Verkoop [Afd 8.4.2]

Niet conform

Verslagnummer: 21/19022024/31919/1/1

Borsbeeksebrug 5, 2600 Antwerpen (bus 1)

Elektrisch bord

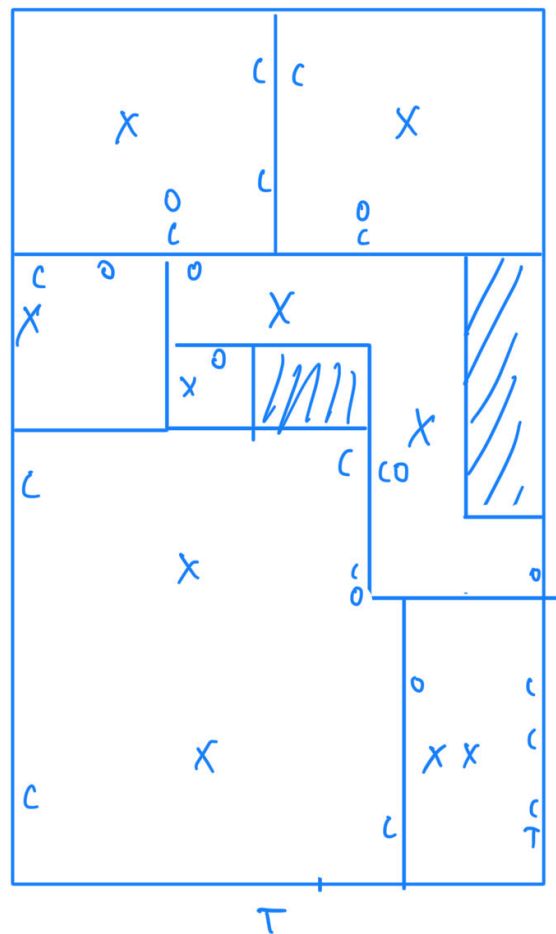
- De aardingsonderbreker moet gemakkelijk toegankelijk zijn. – oAfd 5.1.5.2
- Het verdeelbord is onvoldoende gemarkeerd. Individuele markering, voedingsspanning en/of gevarendriehoek ontbreken. - oAfd 3.1.3.3; Afd 9.4.1

- De beschermingsgraad van de ruimte moet ten minste IPXX-D zijn voor ruimtes publiek toegankelijk en IPXX-B voor gewone ruimtes. – oAfd 4.2.2.3
- Hoofddifferentieelstroombeschermingsinrichting is niet aanwezig. – oAfd 4.2.4.3

- De installatie is niet aangevuld met een differentieelstroombeschermingsinrichting met hoge of zeer hoge gevoeligheid – oAfd 4.2.4.3
- De penautomaten/zekeringen zijn niet van hetzelfde type.

- De houders van de penautomaten zijn niet uitgerust met een kaliberstuk. – oAfd 5.3.5.5.a
- De sectie van de geleiders is niet conform. – oAfd 4.4.1.5; oAfd 5.2.1.2; Afd 8.2.1 – 8.2.2
